Предложение по поправкам серии 01 к Правилам № 129 (усовершенствованные детские удерживающие системы (УДУС))

Представлено Рабочей группой по пассивной безопасности*

Поправки серии 01 к Правилам № 129 (усовершенствованные детские удерживающие системы (УДУС))

«Приложение 2

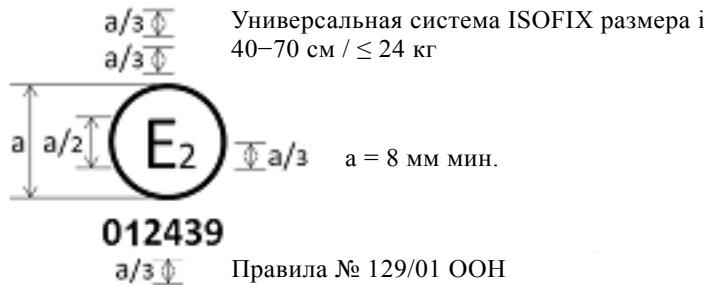
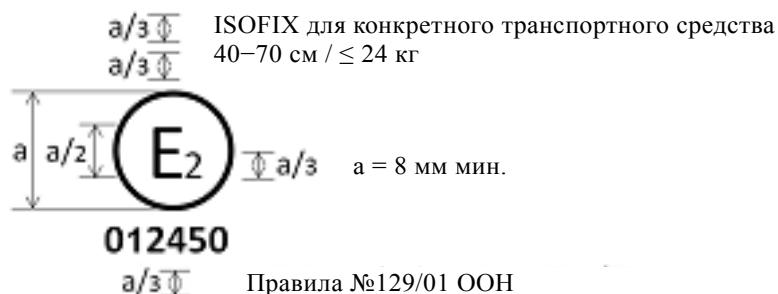
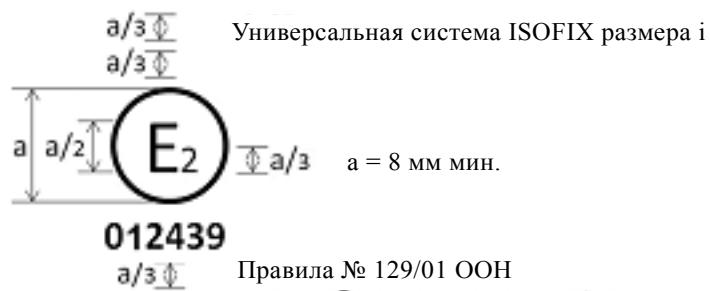
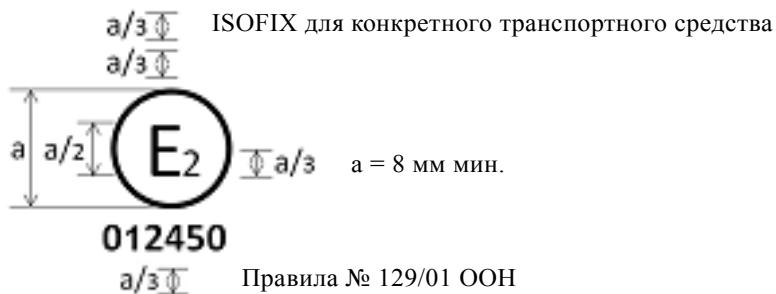
Приложение 2 изменить следующим образом:

Схемы знака официального утверждения

В случае, когда УДУС оснащена модулем, размерный диапазон указывается не на знаке официального утверждения, а на знаке модуля.

Схемы знака официального утверждения в сочетании со знаком модуля

Размеры сиденья и подушек сиденья в мм

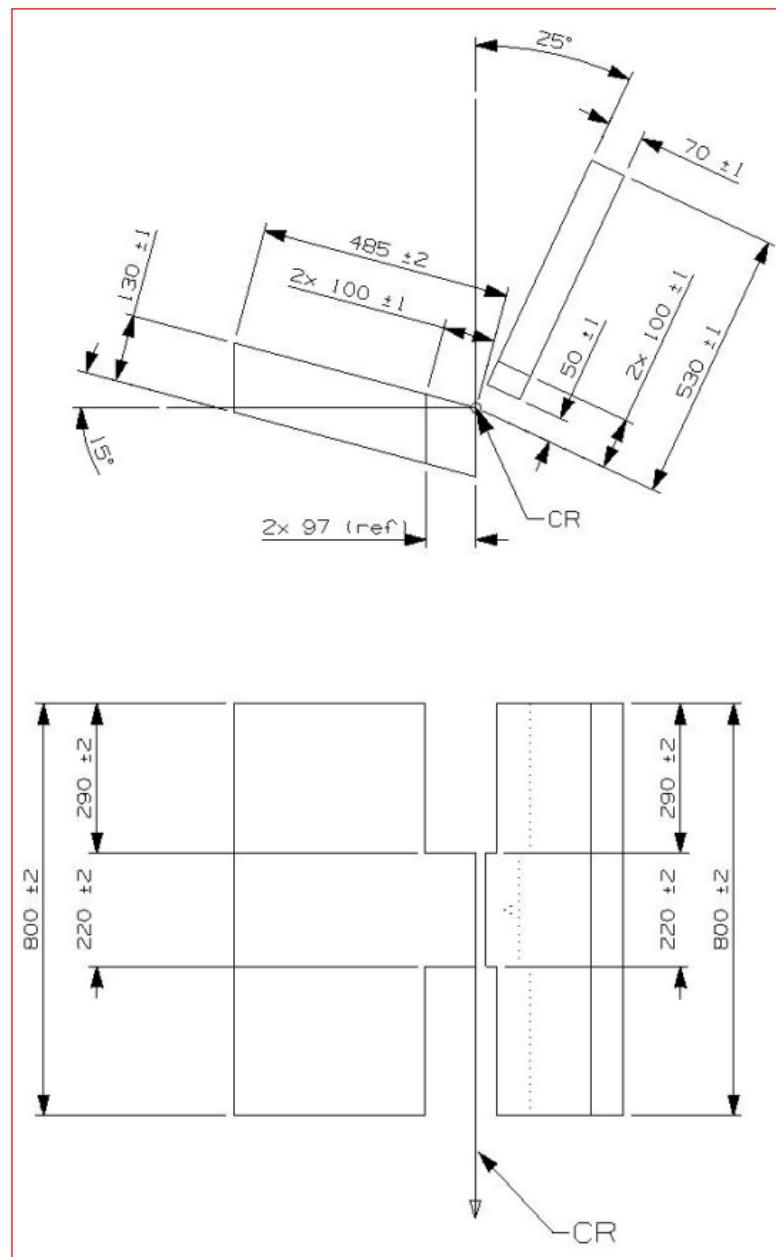
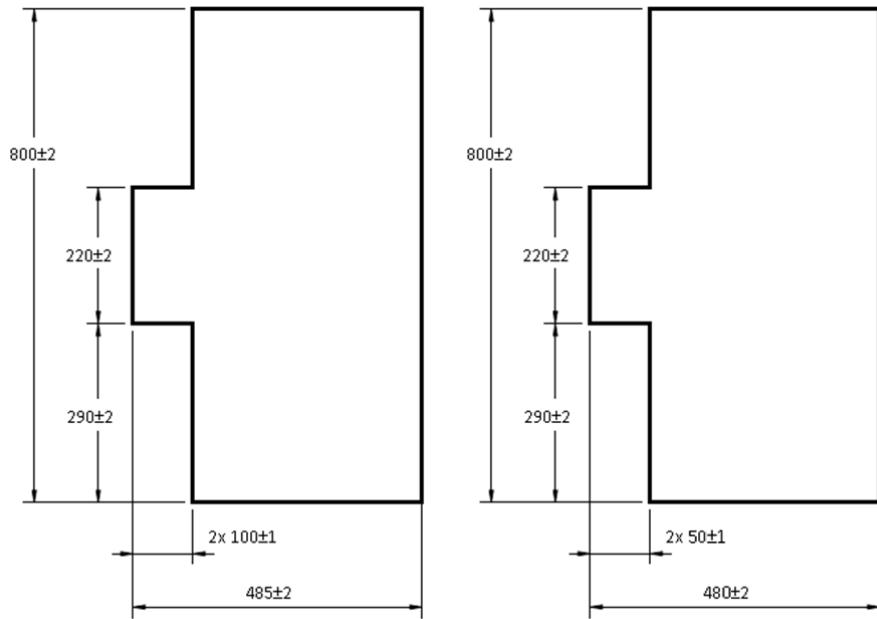
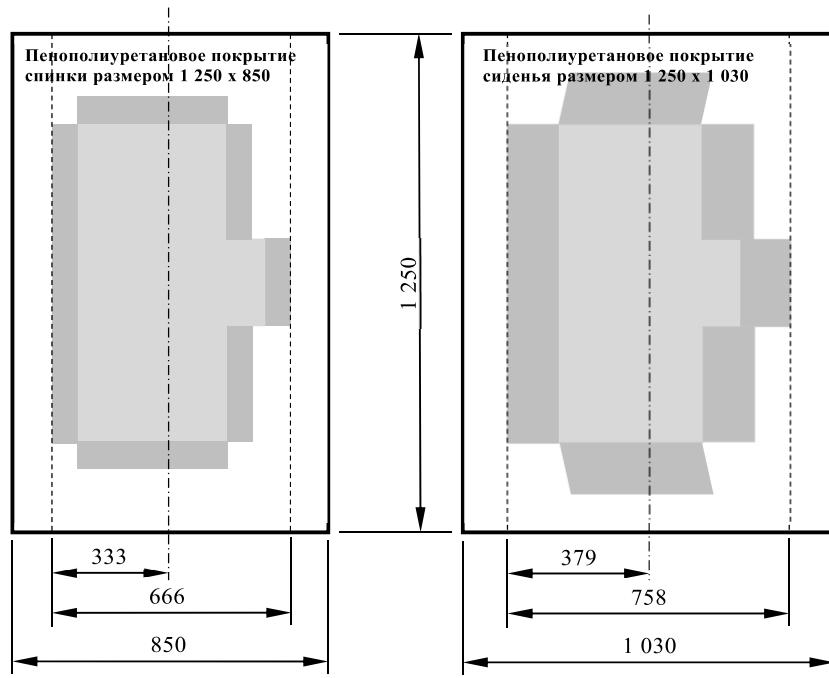
Пункт 3.1.5, таблицу 1 изменить следующим образом:

Вид сверху – Стенд с креплениями ISOFIX (общий допуск: ± 2 мм)

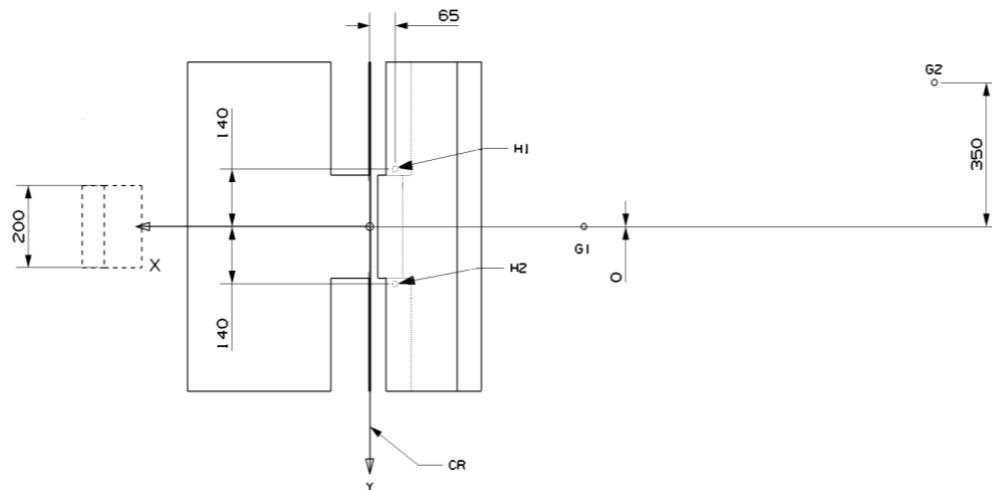
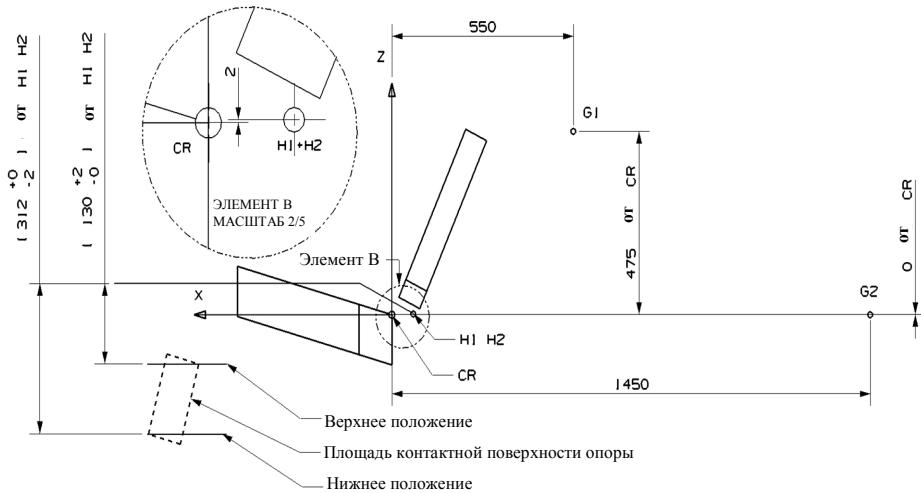
Добавление 2 изменить следующим образом:

1. Детали креплений должны быть расположены в соответствии с приведенным ниже рисунком.
2. В случае усовершенствованных детских удерживающих систем размера і универсальной категории, категории для конкретного транспортного средства и категории ограниченного использования применяют следующие точки крепления: H₁ и H₂.

3. Для испытания усовершенствованных детских удерживающих систем с верхним страховочным тросом используют крепление G₁ или G₂.
4. В случае усовершенствованных детских удерживающих систем с опорой для ног техническая служба отбирает крепления, используемые в соответствии с пунктом 3 выше, после регулировки опоры, как это указано в пункте 7.1.3.6.3 настоящих Правил.

Геометрические параметры усовершенствованных детских удерживающих систем

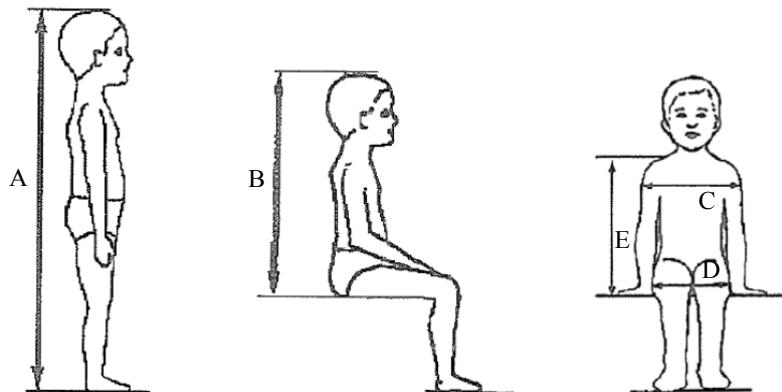
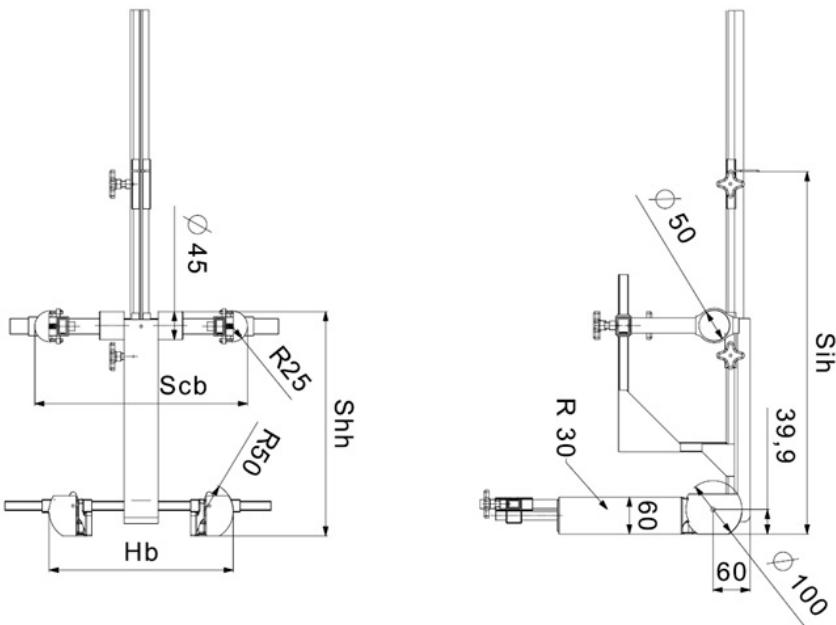
Приложение 18 изменить следующим образом:

Все горизонтальные размеры измеряют с помощью устройства, показанного на рис. 2 в настоящем приложении, в условиях приложения контактного усилия 50 Н с соблюдением следующих допусков:

- До 87 см В – 5%
- При росте от 87 см и до 150 см В – 10%,

Минимальная высота плеч (5-й процентиль): E1 $_{-2}^{+0}$ см
